## Změnový list č. 4/2020

Název a evidenční číslo Stavby: Rekreační přístav Veselí nad Moravou S/RVC/078/R/SoD/2019 Číslo projektu 562 553 0005 Název stavebního objektu/provozního souboru (SO/PS): SO03 – Molo – Pevná hrana Název ZBV: Variace č.4 - Ruční bourání konstrukce ze ŽB	Číslo SO/PS / číslo Změny SO/PS:  <p style="text-align: center;"><b>SO03</b></p>	Pořadové číslo ZBV:  <p style="text-align: center;"><b>4</b></p>
--	--	--

# ZBV 04

SO 03 - MOLO - PEVNÁ HRANA

## **TECHNICKÁ ZPRÁVA – Výpočet kubatur Protokol č. 6**

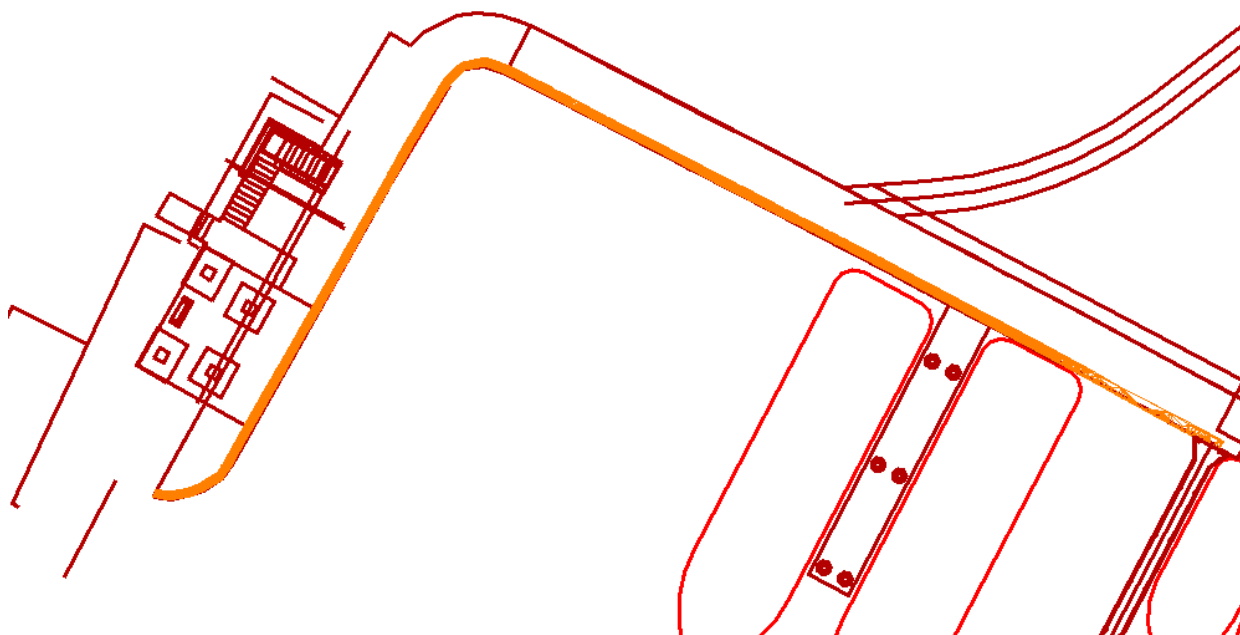
Jednalo se o výpočet množství odbouraného betonu původní zídky. Jednalo se o porovnání stavem mezi předprojektovým zaměřením a stavem po odbourání.

Rozdíl mezi dodaným stavem z předprojektového zaměření a stavem po odbourání zídky.

Množství odbouraného betonu: 4.6 m<sup>3</sup>
